改善箇所説明図

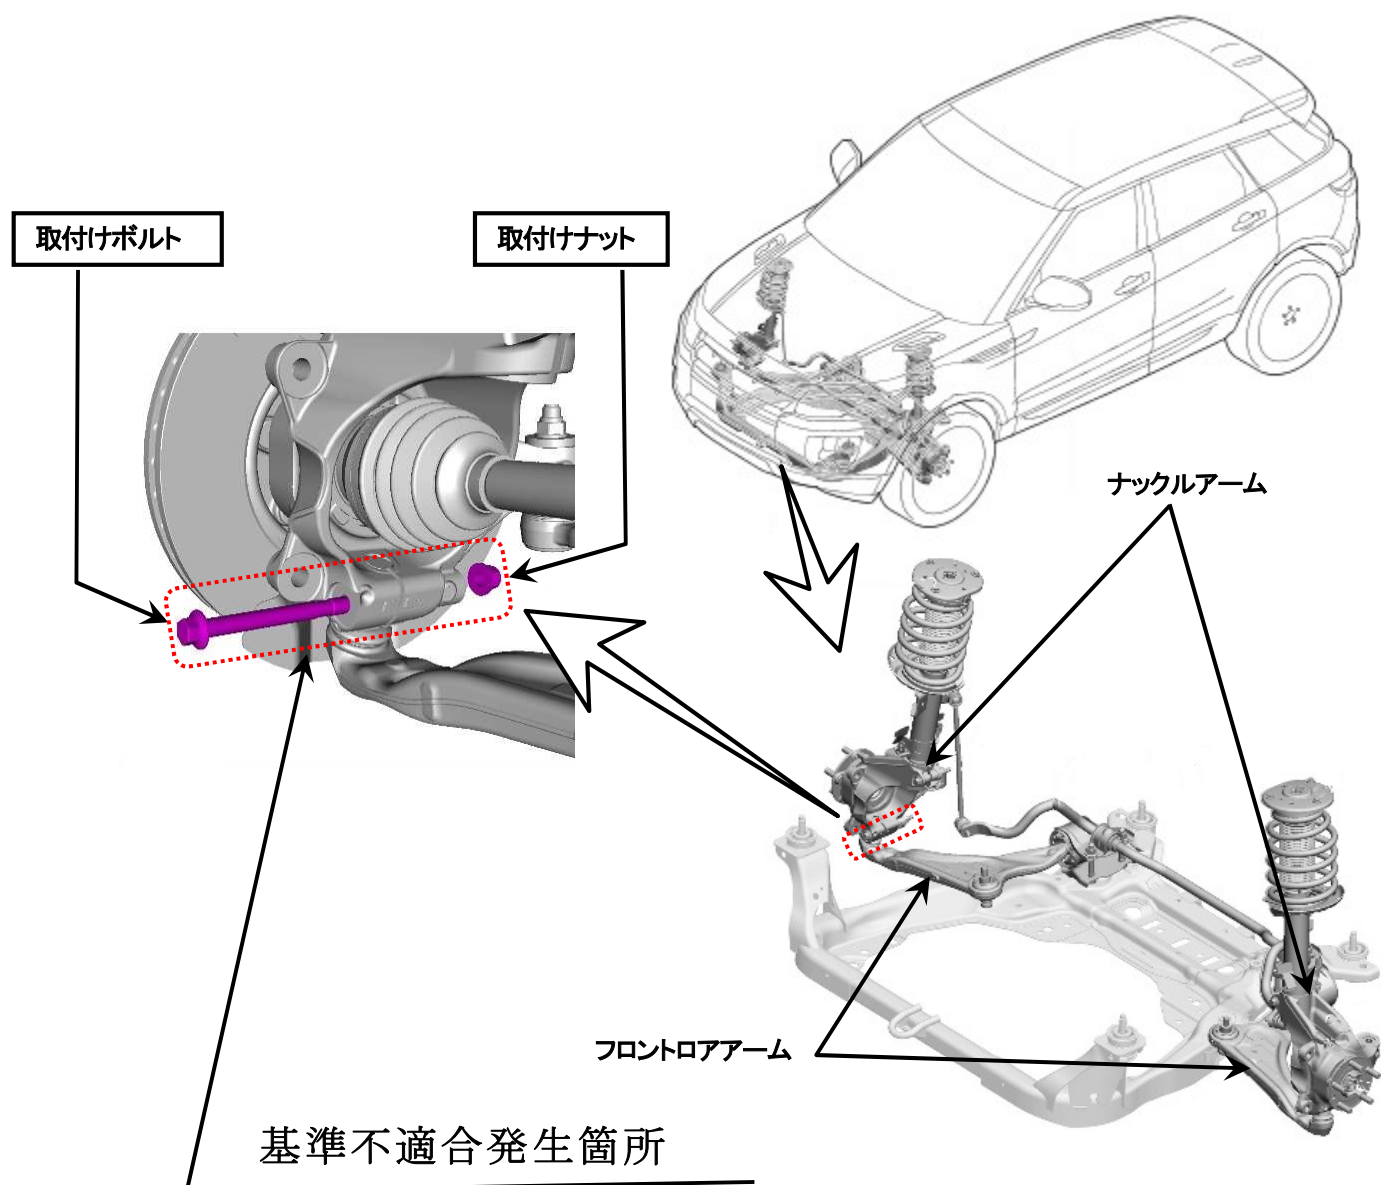
緩衝装置において、フロントロアアームの組付時の作業指示が不適切なため、当該アームとナックルアームを締結するボルトの軸力が不足しているものがある。そのため、走行時に異音が発生し、そのままの状態で使用を続けると、走行振動等により当該ボルトが折損し、最悪の場合、フロントロアアームが外れ、走行不能となるおそれがある。

全車両、左右もしくは、どちらか片側のフロントロアアームとナックルアームを締結するボルトを新品に交換する。

識別：フロントロアアームとナックルの取付けボルト頭部に白ペイントを塗布する。
